**Avis de la Mission Régionale
d'Autorité environnementale
de Provence-Alpes-Côte d'Azur
sur le projet de centrale photovoltaïque au sol au lieu-dit
"Château Raymond" à Pontevès (83)**

n° MRAe – 2020-2629 -

Figure 2 : Présentation des parties du projet (Source : dossier d'étude d'impact – février 2020)

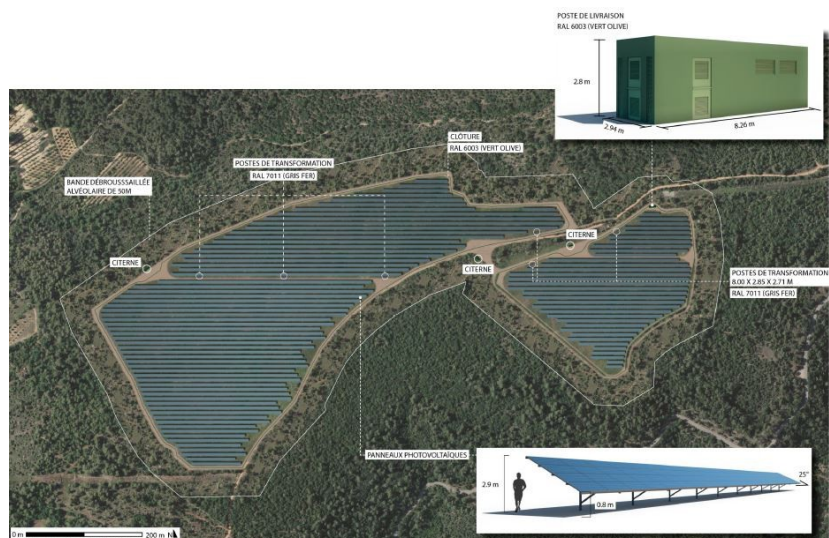
- une clôture grillagée, de teinte gris clair, de 2 mètres de haut, dont le linéaire total n'est pas précisé ;
- trois portails d'accès au site ;
- des pistes internes de 4 mètres de large, dont le linéaire total n'est précisé.

Figure 3 : à gauche emprise clôturée du parc (en rouge) et l'OLD (en vert) et à droite zone d'étude immédiate du projet (Source : dossier d'étude d'impact pages 69 et 81- février 2020)

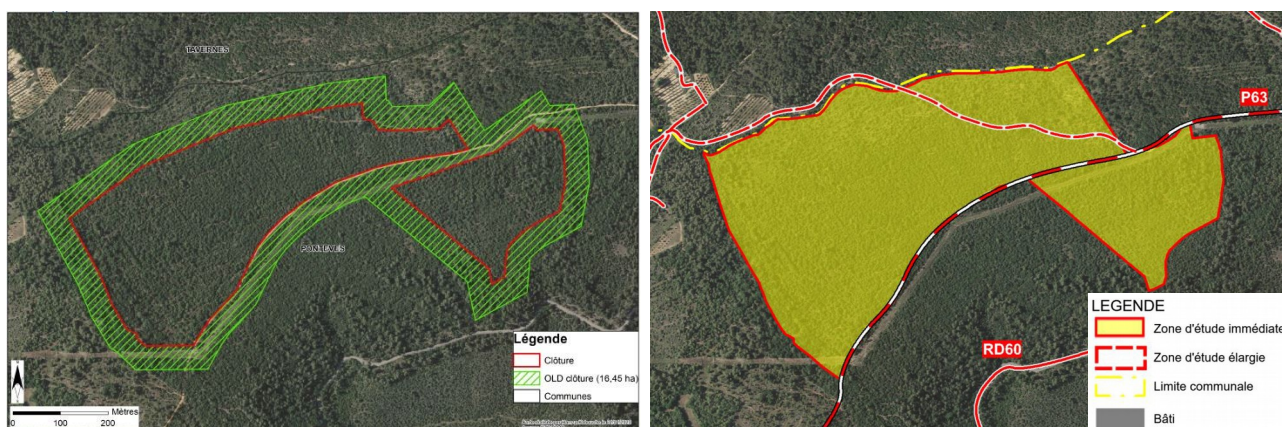
Donc, selon l'étude page 228, une surface de 9,5 ha n'a pas été prospectée ni intégrée à l'analyse des effets de l'emprise du projet sur l'ensemble des domaines de l'environnement (biodiversité, eau, risque, paysage).

La définition du périmètre du projet doit être revue de manière à ce que l'étude d'impact porte sur toutes les parties du projet nécessaire au fonctionnement de la centrale solaire (soit la prise en compte de la totalité de l'OLD, ainsi que la ligne de raccordement) ; les mesures ERC¹¹ devront être réévaluées en conséquence.

La MRAe recommande de revoir le périmètre de projet en intégrant l'ensemble des surfaces concernées par la zone de débroussaillage (OLD) et le raccordement électrique externe ; puis de reprendre et compléter l'analyse des incidences environnementales en conséquence, et redéfinir les mesures ERC.

Figure 4 : à gauche carte enjeux des insectes (page 113) et à droite carte de synthèses des enjeux écologiques (page 133) (Source : dossier d'étude d'impact- février 2020)

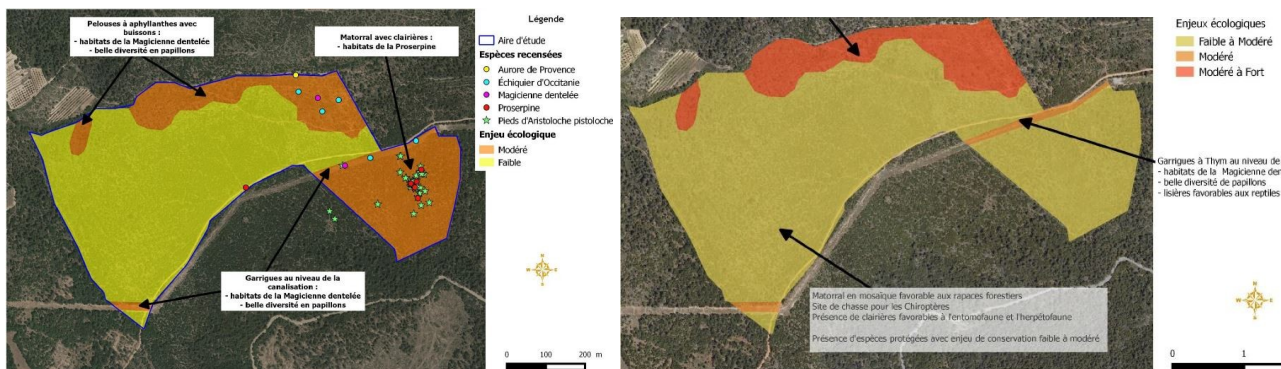
Or, la carte de synthèse des enjeux écologiques (cf. Figure 4), fait apparaître ce secteur sud-est en enjeu « faibles ». Cette carte de synthèse est peu précise, elle devrait faire apparaître précisément la localisation de tous les enjeux écologiques identifiés notamment ceux relatifs aux chiroptères. De plus, le niveau d'enjeu sur le secteur Sud-Est est à revoir de manière à le mettre en cohérence avec les cartes propres à chaque groupe d'espèces.

La MRAe recommande de revoir l'état initial et l'analyse des incidences sur le volet biodiversité en précisant la localisation et l'illustration de l'ensemble des enjeux écologiques, y compris avec les inventaires complémentaires, en ajoutant une partie consacrée à la quantification des impacts bruts sur les habitats et espèces ainsi que sur le réseau des continuités écologiques.

Figure 5 : Extrait du PLU de Pontevès identifiant le secteur Npv correspondant au projet de parc solaire de « Château Raymond » et les EBC (en vert) autour (Source : PLU de Pontevès en vigueur)

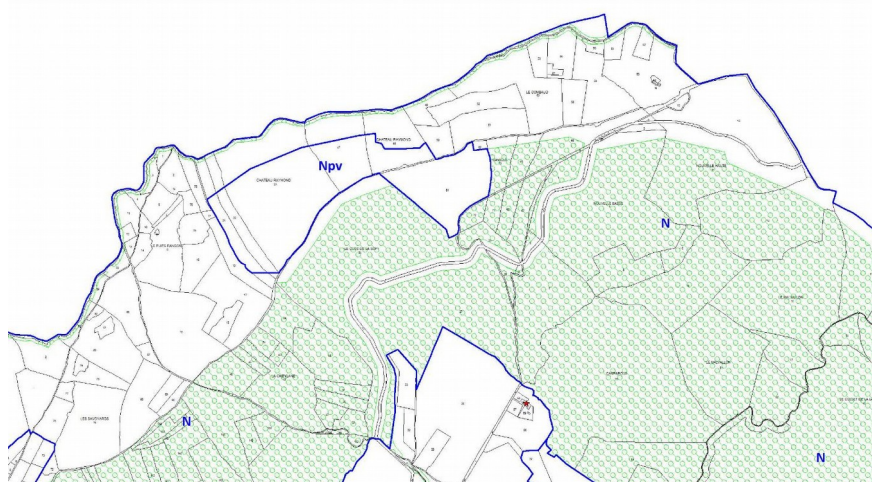
Concernant les continuités écologiques, le dossier précise seulement que le site fait partie de la trame boisée d'un vaste réservoir de biodiversité, associée à des milieux ouverts et semi-ouverts, à remettre en bon état. Or la carte page 130 sur les fonctionnalités et continuités écologiques ne fait pas apparaître le réseau des continuités pourtant étudié à l'échelle communale dans le PLU et faisant l'objet de protections spécifiques avec des espaces boisés classés (EBC)(cf. Figure 5).

Il en ressort que le projet d'implantation du parc photovoltaïque est potentiellement préjudiciable au maintien des continuités écologiques à l'échelle communale, en fragilisant notamment le ruisseau des écrevisses et sa ripisylve, même si ce dernier est évité, classés en EBC au nord du site, ainsi que les espaces naturels classés en EBC au sud. L'incidence de la réduction de la zone boisée sur le réseau local des continuités et plus largement sur le réseau des sites Natura 2000 n'est pas évaluée.
